AVD.		GRUPP
P	4	44
BETR.	NR	
Automatväxellåda BW 35	9	
	DATUM	
	April 76

Tätningringar för kopplingshus — centrumstöd

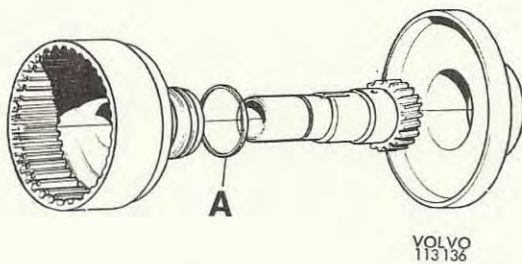
Tätningringarna (3 st), det.nr 235568-3, för bakre kopplingshus mot centrumstöd har i produktion erhållit nytt material.

Tidigare teflonringar har ersatts med ringar av gjutjärn.

Teflonringarna är användbara vid reovering av lådor avsedda för B20-motorer medan gjutjärnsringar bör användas för B21 och B30.

Tätningringsats 273268-3 innehåller fortsättningsvis endast järnringar medan lösa ringar 235568 även i fortsättningen kommer att levereras i teflonmaterial.
